**Avis de la Mission Régionale d'Autorité environnementale
Nouvelle-Aquitaine
sur le projet de parc éolien Neveuses à Longèves (17)**

AVIS NA-2026-018719/A P

Commune de Longèves (17)

Société Ferme éolienne Neveuses

Enjeux relatifs à l'avifaune et aux chiroptères – extrait étude d'impact p. 842 cartes 233 et 234

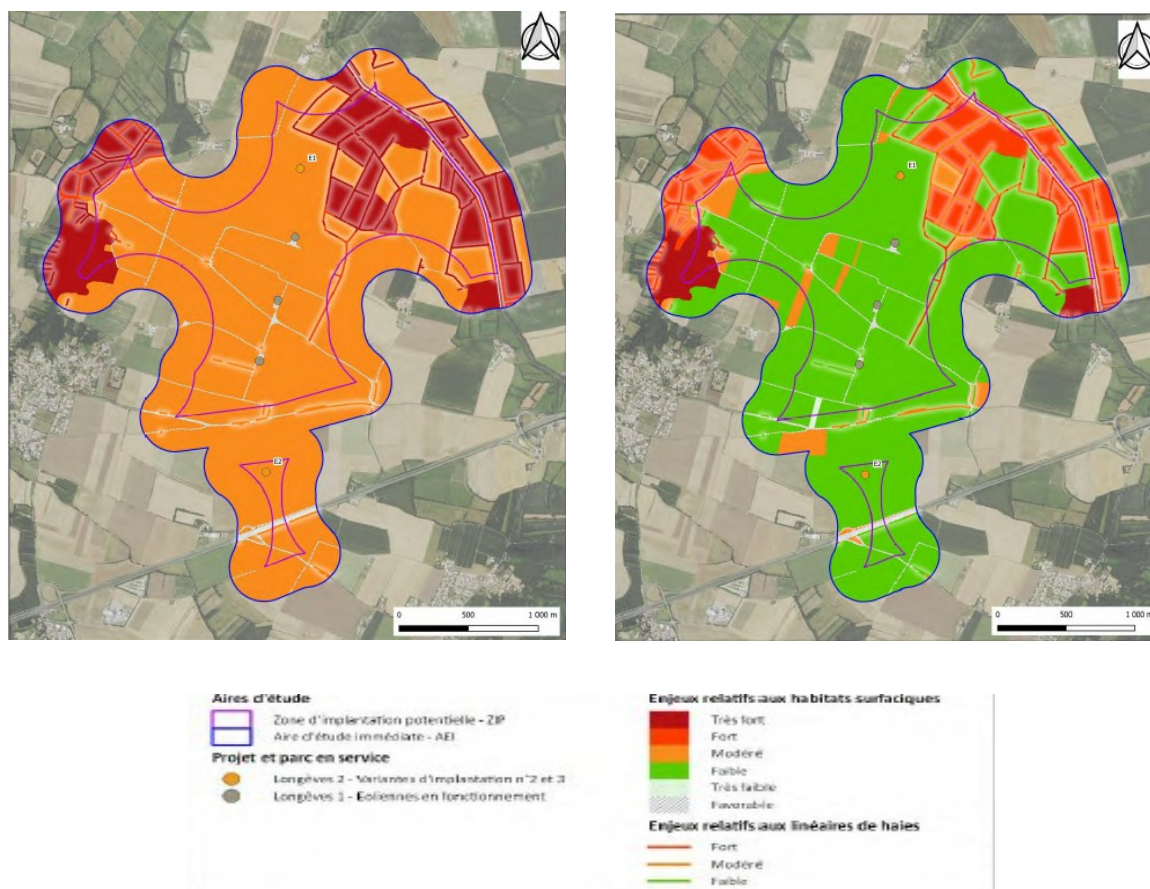
Par ailleurs, selon une étude récente⁷, le **système de détection-réaction automatiques** de l'avifaune n'apporte pas de réduction significative des mortalités après installation. La mise en oeuvre d'un tel système est peu détaillée dans le dossier (périodes couvertes, temps d'arrêt et distance de détection pour chaque espèce cible etc) et aucune indication n'est donnée pour évaluer son efficacité. Telle que présentée, l'efficacité de la mesure de réduction portant sur le système de détection de l'avifaune n'est pas garantie. Aucune des mesures proposées ne permettra de réduire ni le risque de collision des espèces de plus petites envergures ou des espèces nocturnes (ou volant de nuit en période de migration), ni l'effet barrière, ni les perturbations des déplacements, ni la perte d'habitat liés aux structures verticales.

Pour les **chiroptères**, si le dossier annonce un taux de couverture globale du **plan de bridage** supérieur à 90 % de l'activité recensée en 2023 au sein du parc de Longèves I, ces taux sont ramenés à 75 % pour les mois d'avril et de mai et à 43 % en octobre (Tableau 156 p. 692). **La MRAe demande que la mesure de bridage soit optimisée sur la base des données acquises (écoutes en hauteur et suivi de la mortalité) dans le cadre des suivis environnementaux menés au sein du parc de Longèves I.**

Globalement, les mesures d'évitement et de réduction des impacts envisagées pour prendre en compte l'avifaune et les chiroptères laissent persister des impacts résiduels significatifs et ne présentent pas les garanties d'effectivité et d'efficacité suffisantes. Les conclusions présentées sur l'absence d'impacts résiduels significatifs du projet et sur l'absence de nécessité d'une dérogation à l'interdiction de destruction des espèces protégées et de leurs habitats apparaissent ainsi non justifiées.

La MRAe recommande au porteur de projet de réévaluer les impacts bruts du projet sur les espèces protégées qui apparaissent clairement sous-évaluées dans le dossier présenté.

Au regard des enjeux importants liés aux risques de collision et de perte d'habitats pour la faune volante, la MRAe recommande de mieux justifier l'absence de nécessité de recourir aux dispositions dérogatoires prévues par le Code de l'environnement portant sur l'interdiction de destruction des espèces protégées et de leurs habitats naturels.

Localisation des impacts paysagers – extrait pièce 4E – Paysage, impacts et mesures p. 63 carte 52

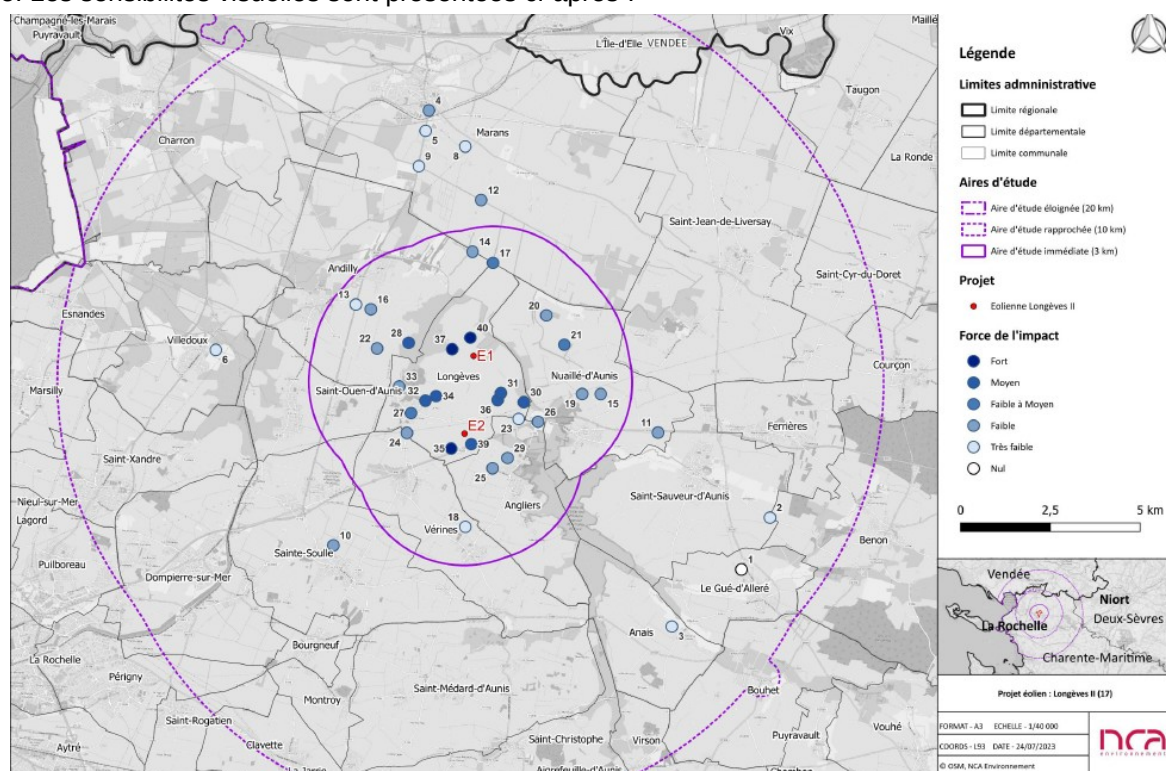
La MRAe relève toutefois l'absence de prise en compte des mesures de réduction en faveur des riverains particulièrement exposés, évoquées en page 453 de l'étude d'impact (création de talus ou de buttes plantées, plantation de haies ou d'arbres isolés etc). Ce constat mériterait d'être justifié.

Localisation des projets éoliens sur l'aire d'étude éloignée – extrait étude d'impact p. 656

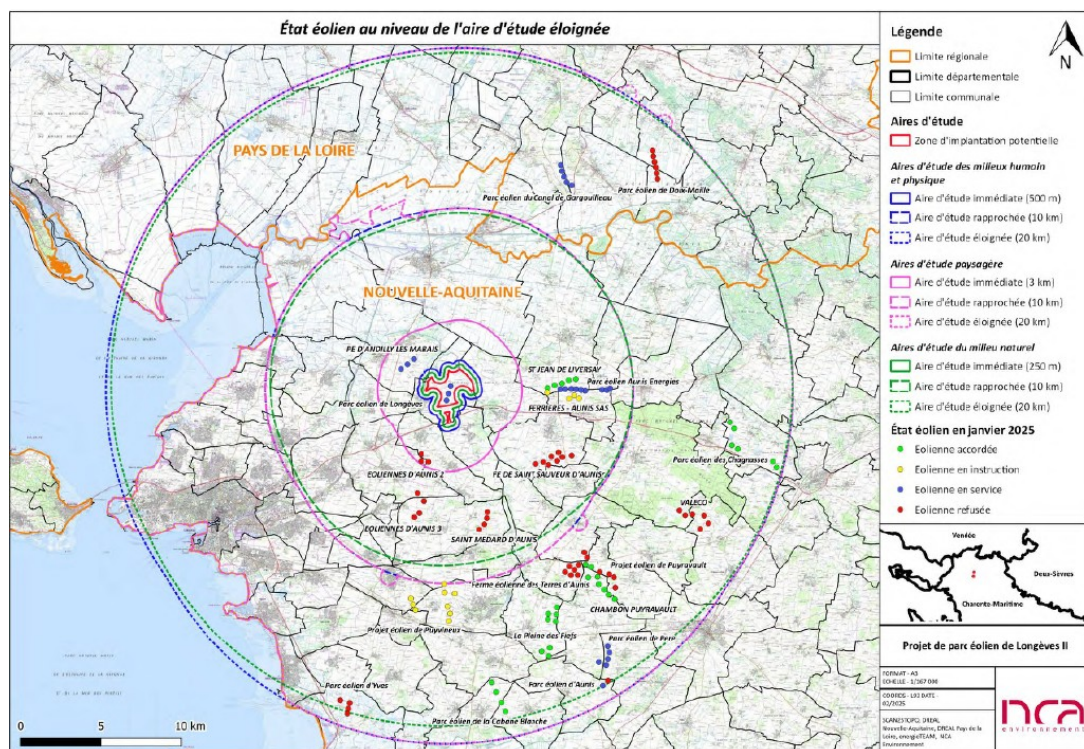
La MRAe note que l'analyse de effets cumulés n'intègre pas le projet de parc éolien Nord N11 composé de quatre éoliennes, envisagé à proximité immédiate du présent projet. **La MRAe demande que l'analyse des effets cumulés prennent en compte le projet de parc éolien Nord N11, notamment en matière d'impacts sur le cadre de vie (paysage et bruit) et sur la biodiversité.**
